## DODATEK Č.13 KE SMLouvĚ O DíLO č. OVZ-VZZR-2020-014

Smluvní strany mezi sebou uzavřely dne 27. 11. 2020 smlouvu o dílo č. OVZ-VZZR-2020-014, jejímž předmětem je zhotovení stavebního díla: „Centrální polytechnické dílny a Galerie města Pardubic“ (dále jen jako „SOD“).

S ohledem na shora uvedené se tak rozsah předmětu plnění předmětné smlouvy o dílo upravuje na základě níže uvedeném změnovém listu č. 46 pro stavební objekt Gampa a změnových listech č. 51 – č. 57 pro stavební objekt Centrální polytechnické dílny, které jsou přílohou tohoto dodatku č. 13, a v důsledku toho se mění cena za dílo, a to takto:

## Detail I. - Dilatace - 1:5

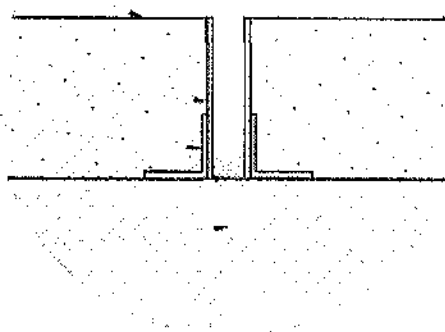
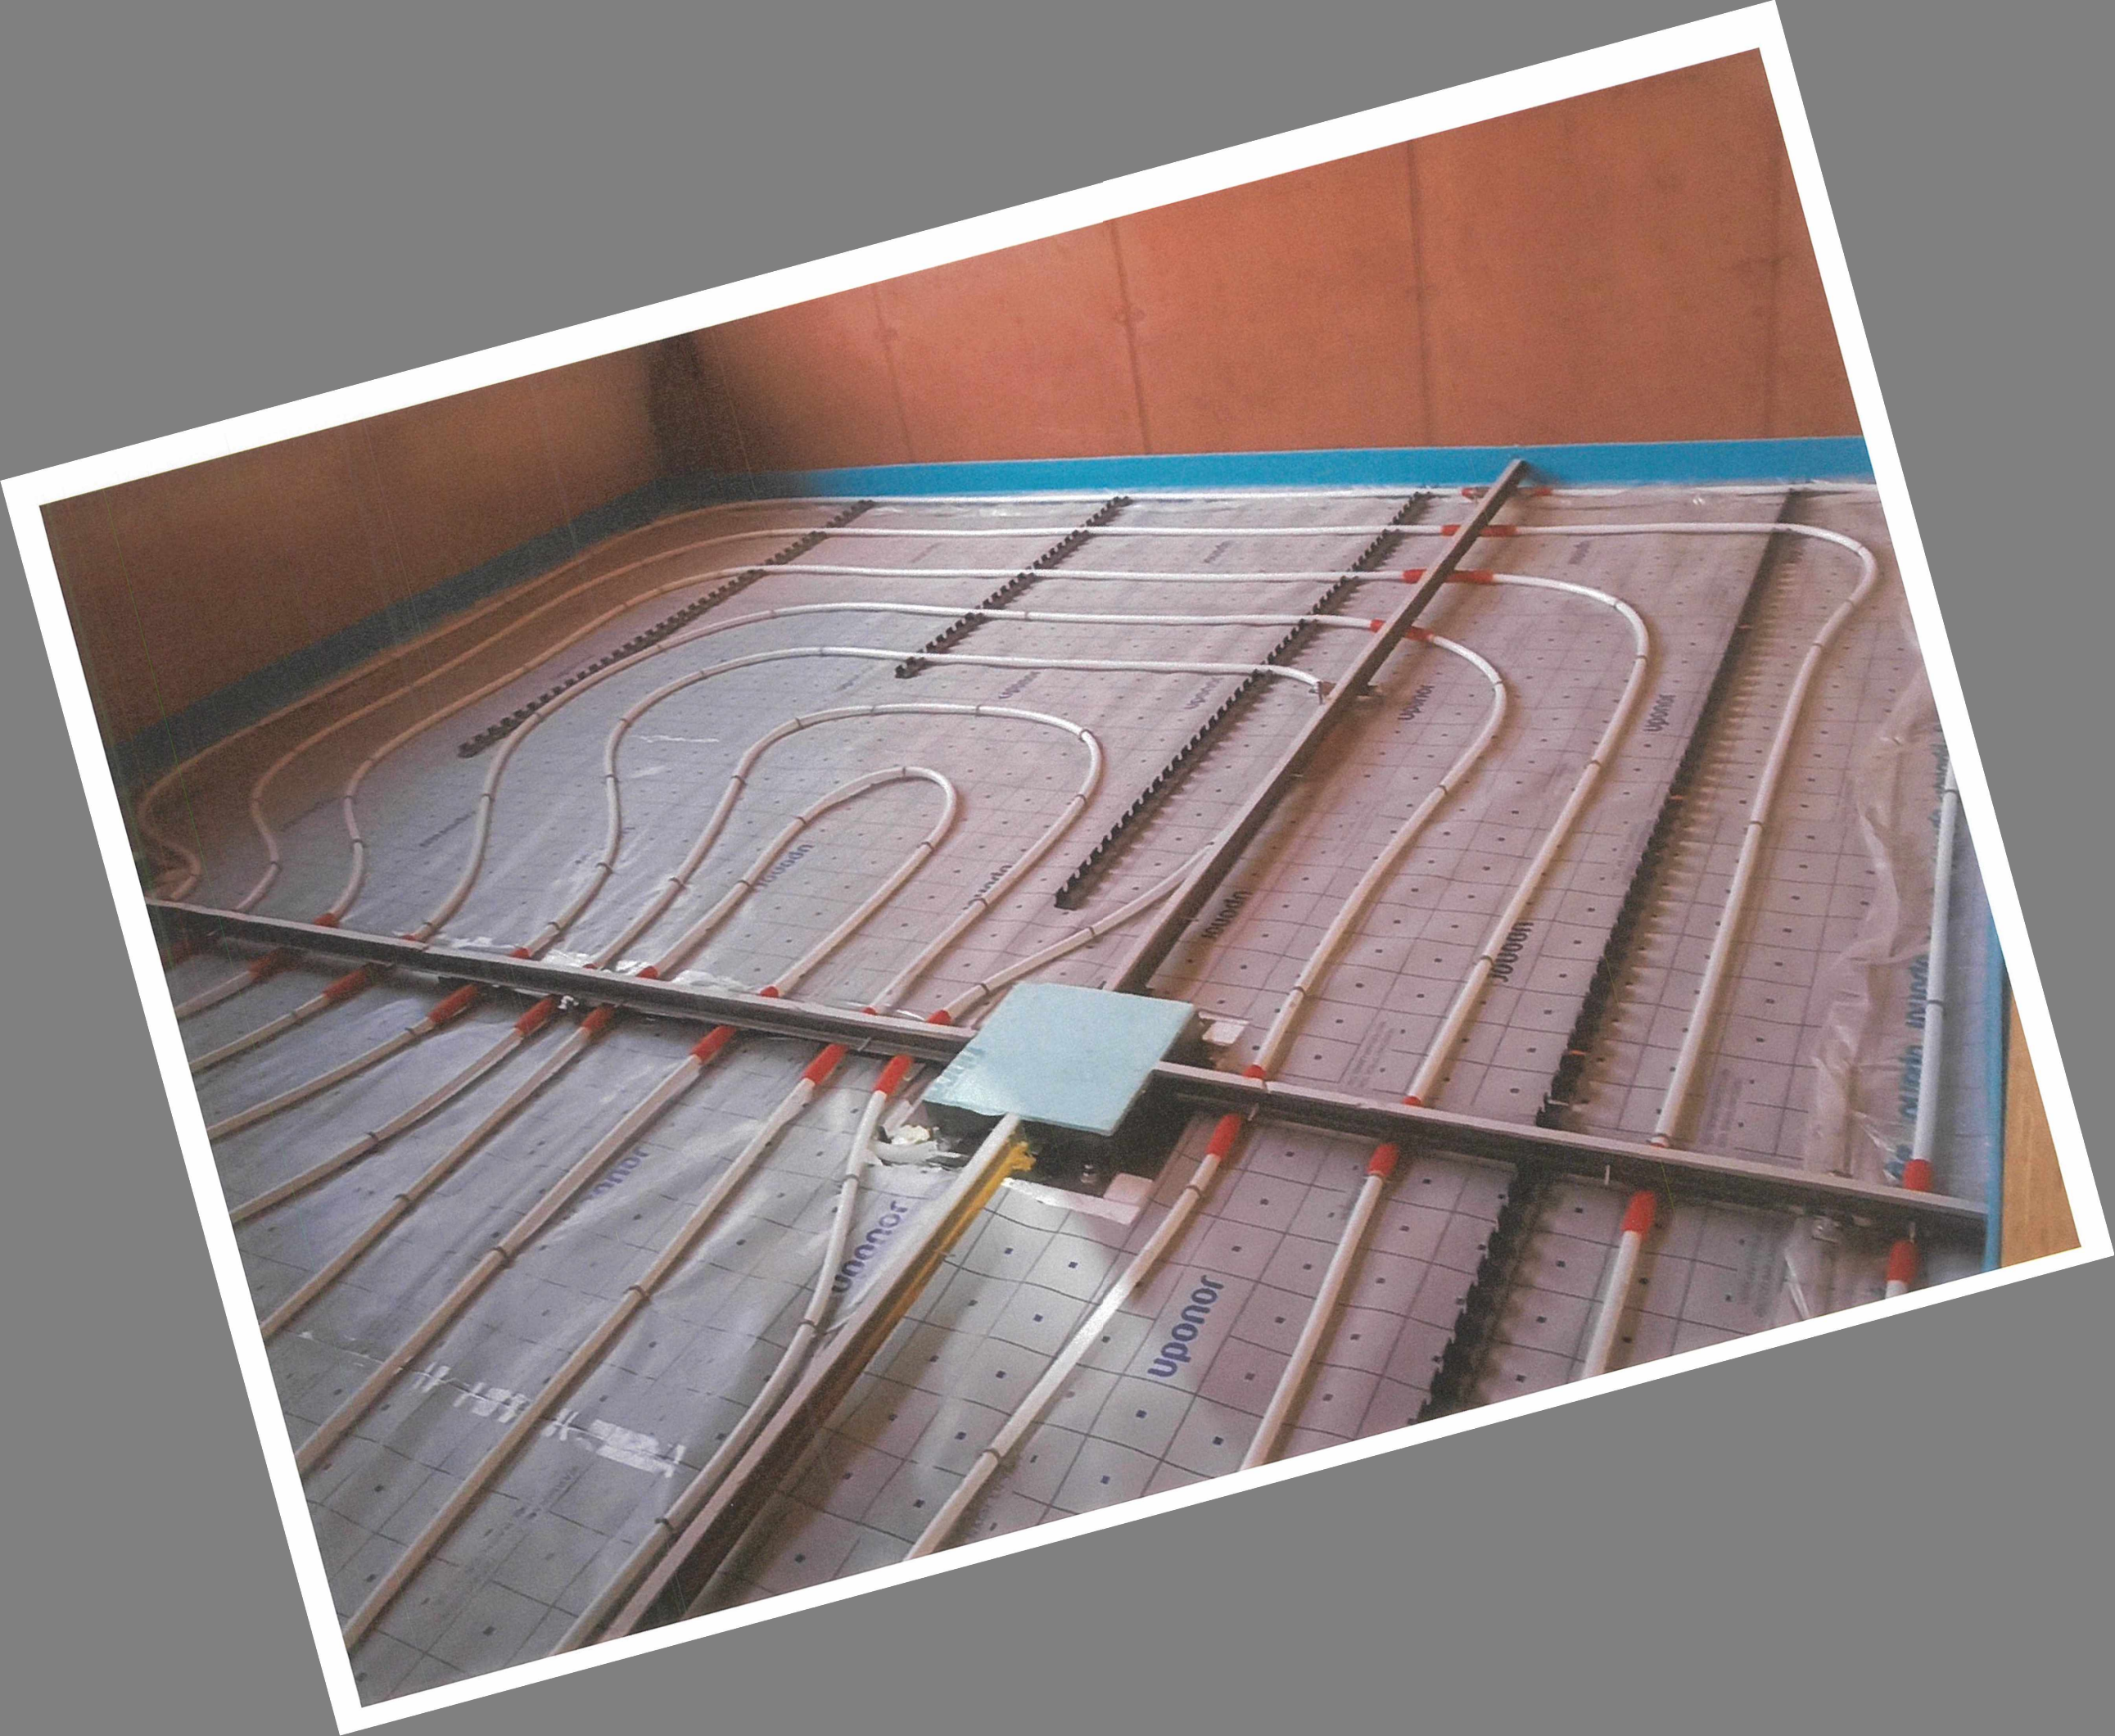
Projektová dokumentace obsahovala detail řešení podlahových dilatací Z1/0, která ale nebyla technicky proveditelná. L profily a pásoviny byly položeny na podlahovém polystyrenu bez jakéhokoliv kotvení ke stropní desce a s možností rektifikace. Současně nebylo možné tyto dilatační profily dle návrhu v projektové dokumentaci provést z důvodu kolizí s potrubím podlahového topení, které přes tyto dilatace prochází. Toto technické řešení, bylo upraveno a doplněno o dodatečné kotvení dilatací na závitové tyče s možností rektifikace a současně došlo ke snížení profilu pro vyloučení kolizí s rozvody podlahového topení.

Název akce:	Centrální polytechnické dílny CZ.06.2.67/0.0/0.0/16_066/0016077
Změnový list č. 52	SOD č. OVZ-VZZR-2020-014
<b>Popis Změny:</b> Doplnění kotvení dilatací Z1/0 pro vyloučení kolizí s potrubím UT	
<b>Popis příčiny Změny:</b> Projektová dokumentace obsahovala detail řešení podlahových dilatací Z1/0, která ale nebyla technicky proveditelná. L profily a pásoviny byly položeny na podlahovém polystyrenu bez jakéhokoliv kotvení ke stropní desce a s možností rektifikace. Současně nebylo možné tyto dilatační profily dle návrhu v projektové dokumentaci provést z důvodu kolizí s potrubím podlahového topení, které přes tyto dilatace prochází. Toto technické řešení, bylo upraveno a doplněno o dodatečné kotvení dilatací na závitové tyče s možností rektifikace a současně došlo ke snížení profilu pro vyloučení kolizí s rozvody podlahového topení. Tato změna vznikla v důsledku okolností, který zadavatel nemohl předvídat. Zadavatel postupoval s náležitou péčí tak, že prostřednictvím kontroly projektové dokumentace pracovníky města a následně i externího TDI, který je odborníkem v oboru pozemní stavby, zkontroloval projektovou dokumentaci a až výrobní dokumentace dodaná zhotovitelem odhalila, že toto technické provedení není možné realizovat, což jsme i s náležitou péčí nemohli předvídat. Projektovou dokumentaci jsme s náležitou péčí několikrát kontrolovali, ale až výrobní dokumentace, která upřesňuje technické provedení konstrukce odhalila tento fakt.  Jedná se o vícepráce.  Tyto změny nemají vliv na stavební povolení a ani na hodnoty projektu.

Změnový list č. 52 – doplnění kotvení dilatací Z1/0 pro vyloučení kolizí s potrubím ÚT

## R16 - aktualizováno 1.3.2023

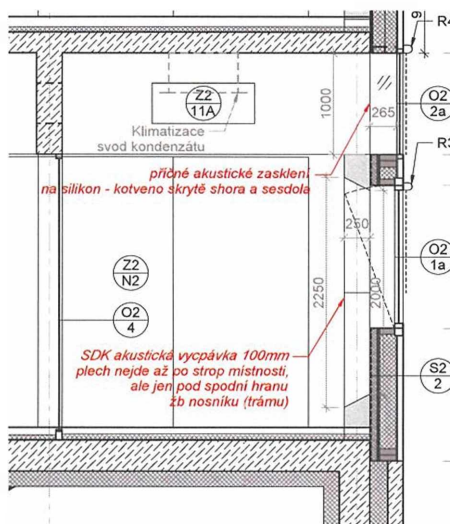
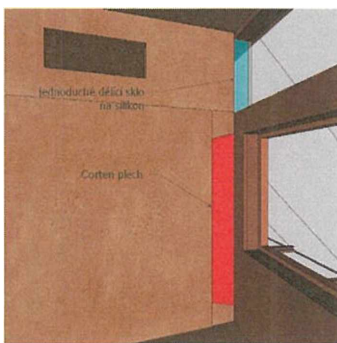
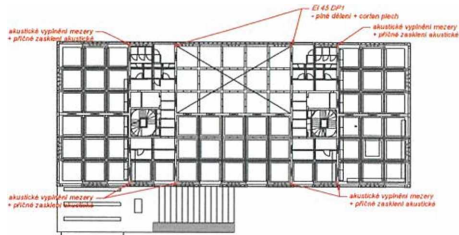
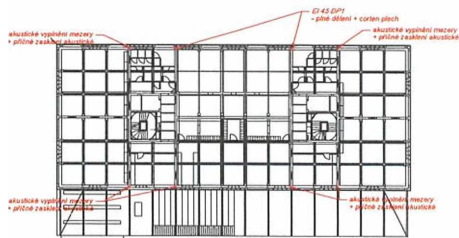
Při tvorbě výrobní dokumentace jednotlivých stěn mezi místnostmi byla zjištěna absence požárních předělů. Na základě tohoto zjištění byla zaslána revize projektové dokumentace č.16 k projektu, která doplňuje požární i nepožární předěly mezi jednotlivými místnostmi. Současně jsou oceněny revizní dvířka v příčkách 4.NP a 5.NP. Tato změna vznikla v důsledku okolností, který objednatel nemohl předvídat, neboť se jednalo o požárně bezpečnostní vyřešení technického provedení v průběhu realizace stavby. Objednatel postupoval s náležitou péčí tak, že prostřednictvím kontroly projektové dokumentace pracovníky města a následně i externího TDI, který je odborníkem v oboru pozemní stavby, zkontroloval projektovou dokumentaci a až výrobní dokumentace dodaná zhotovitelem odhalila, absenci požárních předělů, což objednatel s náležitou péčí opravdu nemohl předvídat. Projektovou dokumentaci objednatel s náležitou péčí několikrát kontroloval, ale až výrobní dokumentace, která upřesňuje technické provedení odhalila tuto skutečnost.

Název akce:	Centrální polytechnické dílny CZ.06.2.67/0.0/0.0/16_066/0016077
Změnový list č. 56	SOD č. OVZ-VZZR-2020-014
<b><u>Popis Změny:</u></b> Doplnění předělů dle výrobní dokumentace mezi místnostmi	
<b><u>Popis příčiny Změny:</u></b> Při tvorbě výrobní dokumentace jednotlivých stěn mezi místnostmi byla zjištěna absence požárních předělů. Na základě tohoto zjištění byla zaslána revize projektové dokumentace č.16 k projektu, která doplňuje požární i nepožární předěly mezi jednotlivými místnostmi. Současně jsou oceněny revizní dvířka v příčkách 4.NP a 5.NP. Tato změna vznikla v důsledku okolností, který zadavatel nemohl předvídat, neboť se jednalo o požárně bezpečnostní vyřešení technického provedení v průběhu realizace stavby. Zadavatel postupoval s náležitou péčí tak, že prostřednictvím kontroly projektové dokumentace pracovníky města a následně i externího TDI, který je odborníkem v oboru pozemní stavby, zkontroloval projektovou dokumentaci a až výrobní dokumentace dodaná zhotovitelem odhalila, absenci požárních předělů, což jsme s náležitou péčí opravdu nemohli předvídat. Projektovou dokumentaci jsme s náležitou péčí několikrát kontrolovali, ale až výrobní dokumentace, která upřesňuje technické provedení odhalila tuto skutečnost.  Jedná se o vícepráce.  Tyto změny nemají vliv na stavební povolení a ani na hodnoty projektu.

Změnový list č. 56 – doplnění předělů mezi místnostmi dle výrobní dokumentace

Příčný řez AA / M 1:50

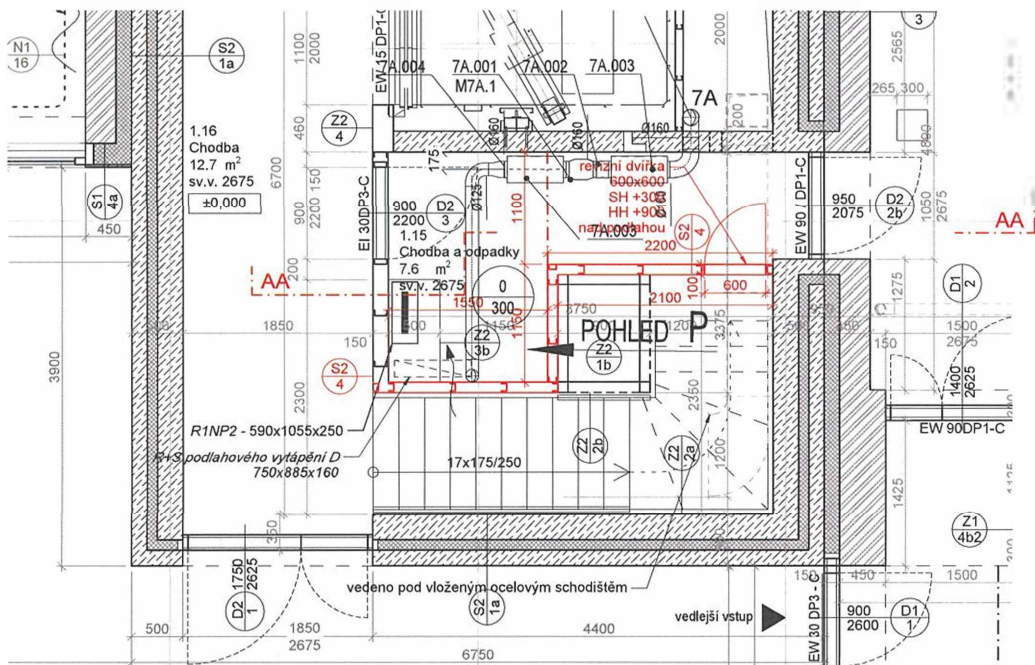
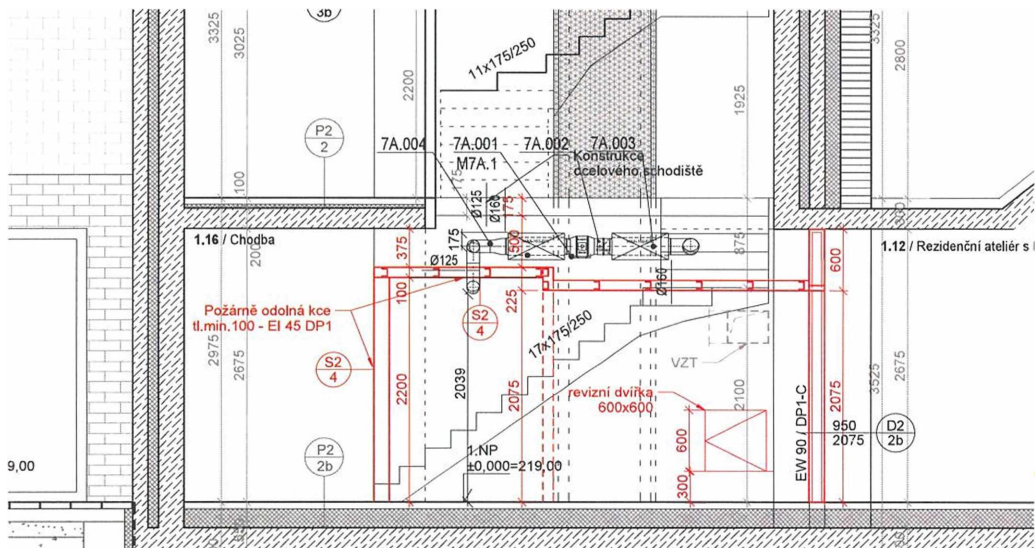
B) Po výběru poddodavatele požárního zasklení zhotovitelem došlo k upřesnění konkrétních parametrů tohoto zasklení a na základě toho byla prostřednictvím výrobní dokumentace upřesněna potřebná únosnost příčky ve schodišti, a tím zjištěna potřeba doplnění nosné konstrukce příčky UA profily, včetně doplnění nosné podkonstrukce opláštění Z2/4 kolem výtahu. Tato změna vznikla v důsledku okolností, který objednatel nemohl předvídat.

Název akce:	Centrální polytechnické dílny CZ.06.2.67/0.0/0.0/16_066/0016077
Změnový list č. 57	SOD č. OVZ-VZZR-2020-014
<b><u>Popis Změny:</u></b> A) Doplnění nosné konstrukce oplechování střešních světlíků z interiéru a B) Zpřesnění skladby S2/4 SDK příčky ve schodištích	
<b><u>Popis příčiny Změny:</u></b> A) Na základě vyhotovené výrobní dokumentace oplechování střešních světlíků v interiéru, která zároveň reaguje na vybrané/vyzvorkované interiérové rolety, došlo ke zpřesnění návrhu nosné konstrukce tohoto oplechování. Na základě výběru konkrétního typu interiérových rolet, které souvisí s tímto oplechováním, bylo nutné zajistit dostatečně únosnou ocelovou konstrukci z CW a UD profilů, kterou nebylo možné v prováděcí dokumentaci blíže specifikovat, protože nebyl znám konkrétní typ interiérových rolet. Tato změna vznikla v důsledku okolností, který zadavatel nemohl předvídat.  B) Po výběru poddodavatele požárního zasklení zhotovitelem došlo k upřesnění konkrétních parametrů tohoto zasklení a na základě toho byla prostřednictvím výrobní dokumentace upřesněna potřebná únosnost příčky ve schodišti a tím zjištěna potřeba doplnění nosné konstrukce příčky UA profily, včetně doplnění nosné podkonstrukce opláštění Z2/4 kolem výtahu. Tato změna vznikla v důsledku okolností, který zadavatel nemohl předvídat.

B) Zpřesnění skladby S2/4 SDK příčky ve schodištích
